Rapport de contrôle d'installations électriques à basse et à très basse tension

RÉF. 87/2026/74992/D01:1

DATE DU CONTRÔLE 06/07/2026 (11:30 - 12:26) AGENT VISITEUR Quentin Delhaye
ADRESSE DU CONTRÔLE Rue de Rebecq 23 - 1480 Tubize TYPE DE CONTRÔLE Visite de contrôle (6.5.)

Adresse de l'installation Rue de Rebecq 23 - 1480 Tubize
Type de locaux Unité d'habitation (maison)
Objet du contrôle Demande dans le cadre d'une vente
Propriétaire [REDACTED]
Responsable des travaux non communiqué
Dérogations applicables/appliquées Installations électriques domestiques ancien RGIE (8.2.2.)

Schéma(s) unifilaire(s) de l'installation

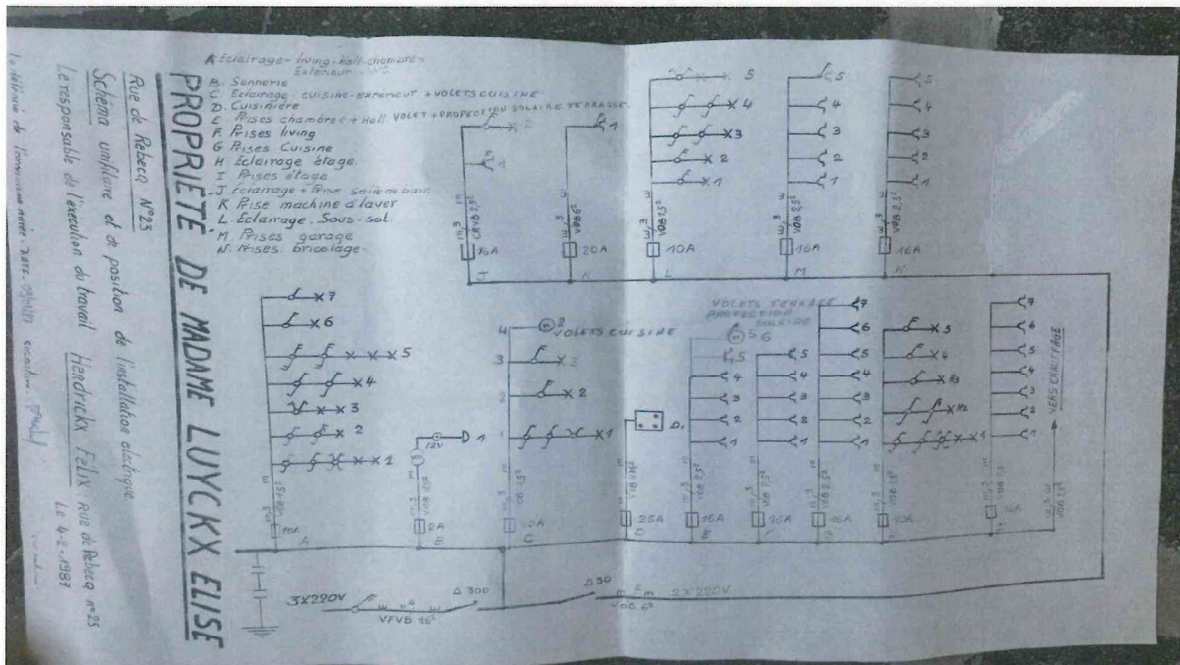
- Un/des DPCDR (différentiel) n'est/sont pas conforme(s). - 5.1.3.3.;5.3.5.3.;8.2.1.;8.2.2.
- Les schémas unifilaires et plans de position ne sont pas conformes. - 3.1.2.;6.4.6.;6.5.7.;9.1.2.

- Les plans et schémas seront à adapter en fonction des travaux de mise en conformité qui seront réalisés.
- L'appareillage électrique fixe ou à poste fixe suivant n'est pas présent - lave-vaisselle/machine à laver/ sèche-linge
- Lors d'une rénovation de l'installation électrique, les dérogations pourraient ne plus être appliquées.
- Le début de la réalisation de l'installation électrique date d'avant le 1^{er} juin 2023
- Les liaisons équipotentielles sont présentes mais ne sont pas raccordées. L'habitation est encore en travaux et les canalisations d'eau, de gaz, et/ou de chauffage ne sont pas encore présentes.
